「高潮浸水想定区域図作成の手引き」の点検結果

令和2年6月15日

内陸まで浸水しないケースの例

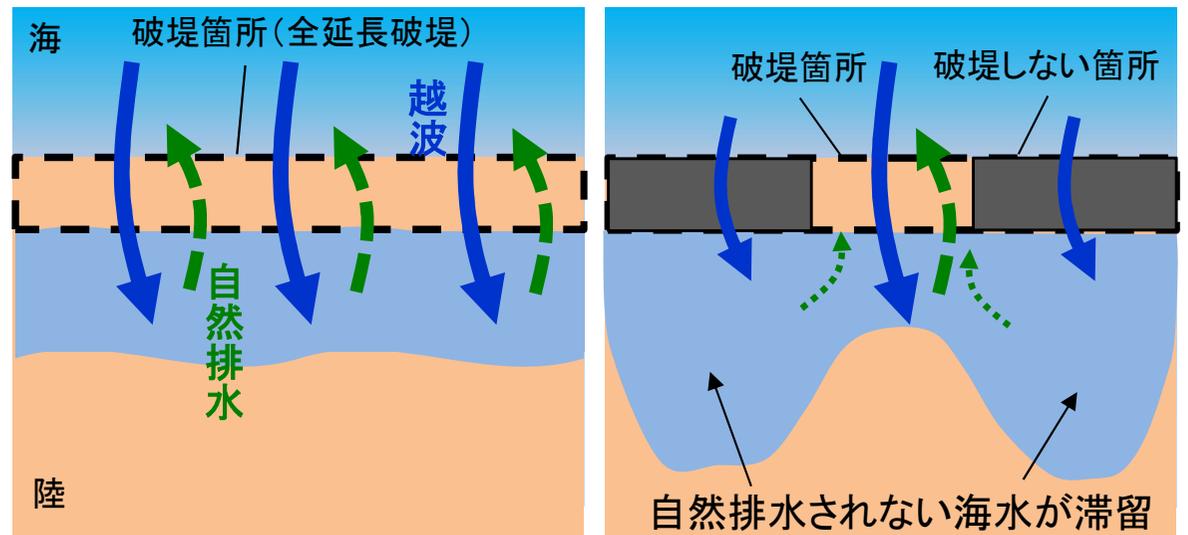
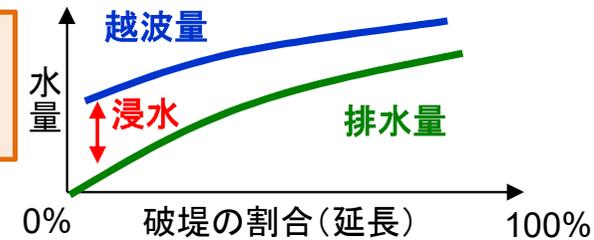
- 海岸保全区域以外には、民有の護岸等、設計条件や施設情報が不十分な施設が多く存在する。
 - 浸水範囲が過小とならないよう、浸水シミュレーションを行う際の考え方を示すべきではないか。
- 海域と陸域を分離して計算する場合、氾濫流(越流量・越波流量)を堤防・護岸の背後1メッシュのみに与えると、背後の地形によっては、内陸まで浸水しない場合がある。
 - 境界において氾濫流を与える際の留意点を記載すべきではないか。
(例えば、氾濫流を境界の2メッシュに与える、境界周辺に必要以上の段差がないか確認する等)
- 堤防・護岸が破壊せず一部残った方が、自然排水の阻害により浸水が大きくなる場合もある。
 - 地形によっては、一部破堤しないケースでの浸水も確認すべきではないか。

$H_i < Z_{i+1}$ の場合には、計算上は内陸へ浸水しない

堤防等の残存による浸水範囲の増大のイメージ

点検の視点	関連する主な意見(第1回検討会)	対応方針	手引きの該当ページ
<ul style="list-style-type: none"> ● 設計条件や施設情報が不十分な施設が多く存在するため、浸水シミュレーションを行う際の考え方を示すべき。 	<ul style="list-style-type: none"> ➢ 断面二次元の計算で、どの程度のパラペットの高さ・波浪条件で越波量・浸水範囲が最も大きくなるかを把握しておく必要があると思う。その上で、平面の検討に展開すべきである。 ➢ 護岸の前面水深を変化させながら感度分析的に越波量等を計算すること、または、キーポイントを再現できるように注意して計算すべき、等の記述を追加してはどうか。 ➢ 民有施設の有無による影響が当該民有地以外にも及ぶような場合は、データを精緻にする必要があると認識している。 	<ul style="list-style-type: none"> ✓ 断面二次元の数値波動水路で越波の数値解析を行い、パラペットの有無と浸水範囲の関係を調べ、パラペットの効果を確認した。一方、断面1次元非線形長波方程式による結果との比較から、数値波動水路で表現されるような越波の実態を非線形長波方程式で表現することは、現時点では困難と判断し、既存の手法を用いることとした。 ✓ 次の一文を追記した。「民有施設等の有無による影響が、当該施設が属する民有地を越えてその周辺にまで及ぶことが想定される場合は、施設の情報に正確に把握する必要がある。特に浸水範囲の推定に影響の大きな施設の天端高や堤脚水深は、可能な限り現状を把握し、モデルに反映することが望ましい。」 	<p>—</p> <p>資料3 P.31</p>
<ul style="list-style-type: none"> ● 境界において氾濫流を与える際の留意点を記載すべき。 	<ul style="list-style-type: none"> ➢ 越波の場合は、空気中を飛んで陸上に入り込むという現象が発生する。そのため、波高や水深の何倍という範囲に分散して、越波量を与えても良い。メッシュ数ではなく、波高や水深との関係を踏まえ、距離で決める方が様々なメッシュサイズに対しても応用が利く。 	<ul style="list-style-type: none"> ✓ 既往研究から、越波の分散する範囲の推定式を設定した。 	<p>資料3 P.58～P.59</p>

<ul style="list-style-type: none"> ● 一部破堤しないケースでの浸水も確認すべき。 	<ul style="list-style-type: none"> ➢ 一部破堤しないケースでの浸水も確認すべきと記載されているが、確認方法を事例とともに、具体的に示すことが望ましい。 	<ul style="list-style-type: none"> ✓ 背後の地形条件によっては、堤防・護岸等が決壊しない条件の方が排水等が不利となる場合がある。異なる施設倒壊条件での高潮浸水計算結果から、このような場合は、決壊区間が少ない方が浸水範囲が広くなることを確認した。手引きでは、堤防・護岸等が決壊しない条件によるシミュレーションを必要に応じ追加で実施することを推奨した。 	<p>資料3 P.28</p>

点検の視点④(河川氾濫の考え方)

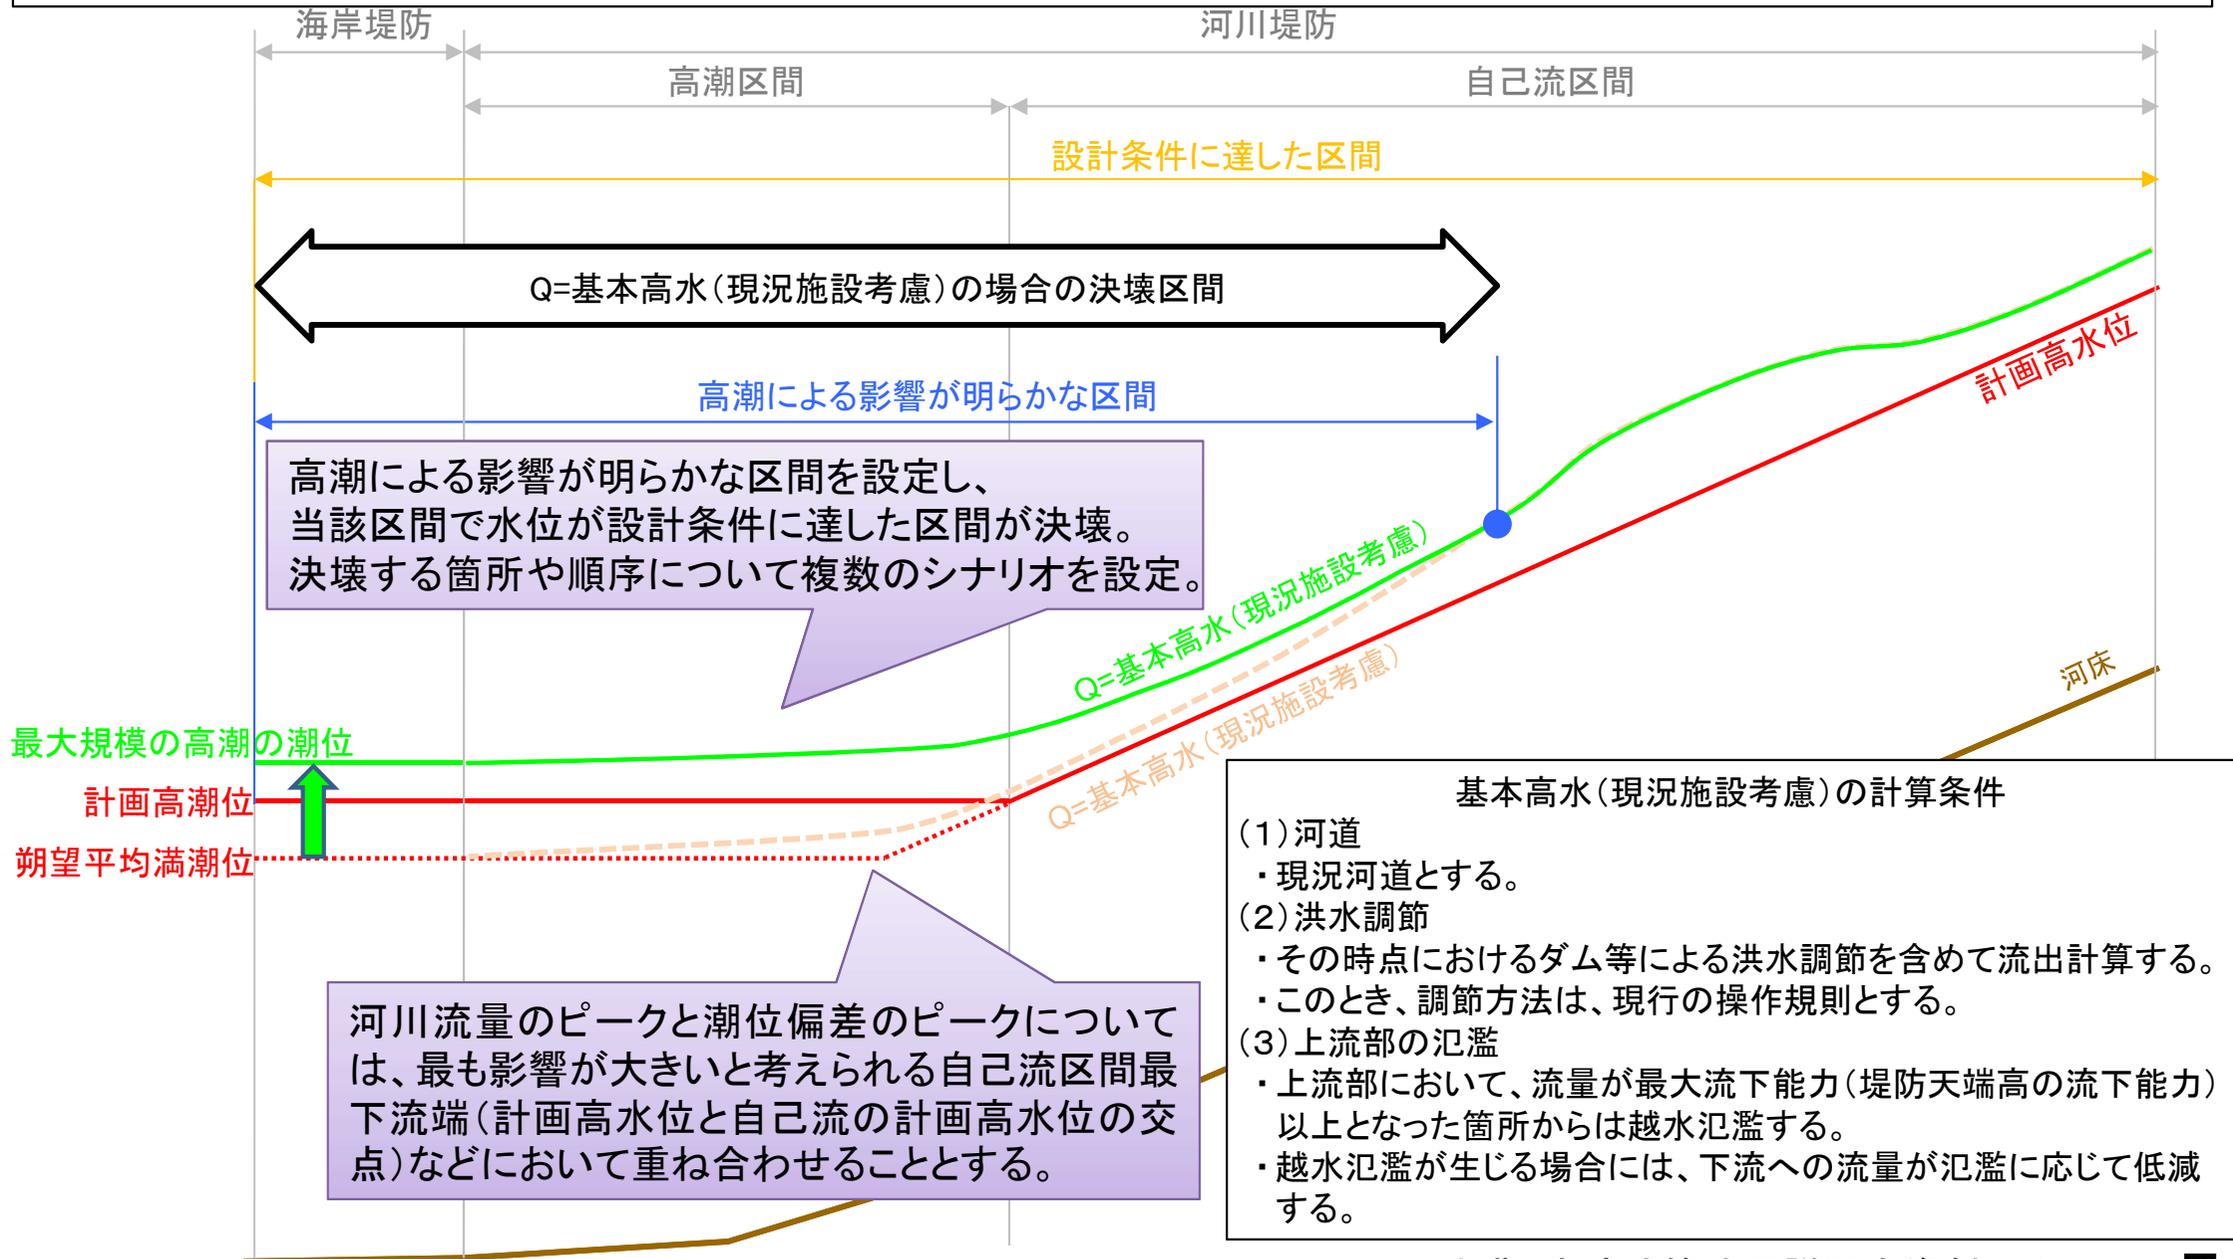
○ 河川の高潮区間における水理解析について、簡素化・明確化をすべきではないか。

点検の視点	関連する主な意見 (第1回検討会)	対応方針	手引きの 該当ページ
<ul style="list-style-type: none"> ● 河川の高潮区間における水理解析について、簡素化・明確化をすべきではないか。 	<ul style="list-style-type: none"> ➤ 河川の場合は、堤防が1箇所が決壊すると、河道内の水位が下がり、他では決壊しないという考えである。しかし、海岸の場合は、海側の水量が無限にあるため水位は下がらない。このような現象の違いを頭に入れておく必要がある。 ➤ 決壊箇所を何箇所か設定しておいて、計画高潮位を超えたら決壊するとしておくことが良いかは判然としない。対案として、決壊箇所を特に設定はしないが、計画高潮位を超えたら決壊すると考えることも一つの手である。 ➤ 全国の検討事例を整理したものを踏まえて検討したい。 	<ul style="list-style-type: none"> ✓ 図19「河川堤防の決壊条件の考え方」を記載した。 ✓ 全国の検討事例を整理し、記載した。 	<p>資料3 P.29</p> <p>資料3 P.30</p>

津波による家屋被災の例

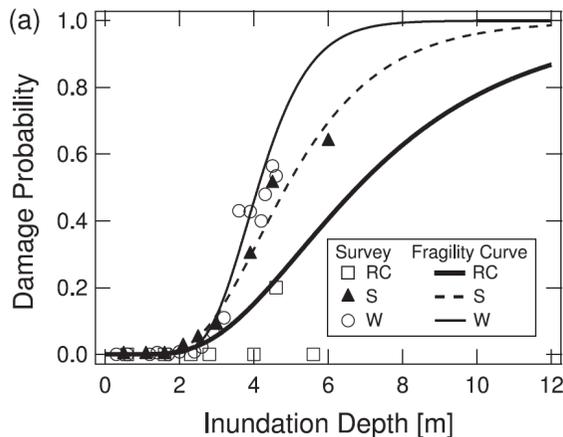
- 海岸における家屋倒壊は、堤防等の決壊に伴う氾濫流のほか、越波の水塊の直撃によっても生じる(平成16年高知県菜生海岸の高波災害など)。
- 高潮については、家屋倒壊等氾濫想定区域等の考え方が明記されていない。
 - 家屋が半壊・全壊する可能性が高く、事前に立退き避難を実施すべき区域を明示できないか。
 - 波浪の影響が小さい範囲では、津波による被災例を参考に、浸水深2mを閾値としてはどうか。
 - 越波の水塊の直撃が想定される範囲では、不規則性を持った波浪の影響が重要であり、浸水深で基準を設けることは難しいことから、波浪の影響が強いエリアを明示してはどうか。

東日本大震災における被災実績では、最大浸水深2mを境に、全構造(RC造、鉄筋造、木造)において流失率が急上昇

点検の視点	関連する主な意見 (第1回検討会)	対応方針	手引きの 該当ページ
<ul style="list-style-type: none">● 「家屋倒壊等氾濫想定区域」の考え方が明記されていない。家屋が半壊・全壊する可能性が高く、事前に立ち退き避難を実施すべき区域を明示できないか。	<ul style="list-style-type: none">➤ 同じ浸水深でも海側の方が、波力による家屋の破壊率が高いという研究がある。浸水深2m以下でも、波浪の影響で家屋倒壊の可能性がある。波による家屋倒壊の危険性については、海岸堤防からの距離等で示す方法が考えられる。	<ul style="list-style-type: none">✓ 既往検討や点検の視点③の結果を踏まえ、越波量や海岸からの距離と、水深・流速・波圧の関係について整理した。家屋倒壊条件の設定方法を検討し、暴風域に入る前に確実に立ち退き避難が必要な区域の設定の考え方を追記した。	資料3 P.55 ～P.59

国内における家屋倒壊の例

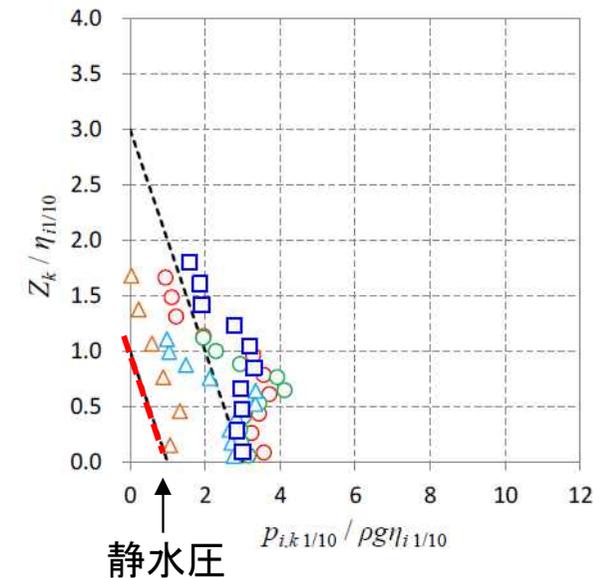
菜生海岸や下新川海岸における被災も参考となる。

例えば、菜生海岸後の緊急点検は、地盤高が海岸堤防より低く、海岸堤防から概ね30m以内に住宅等が立地する箇所で行っている。
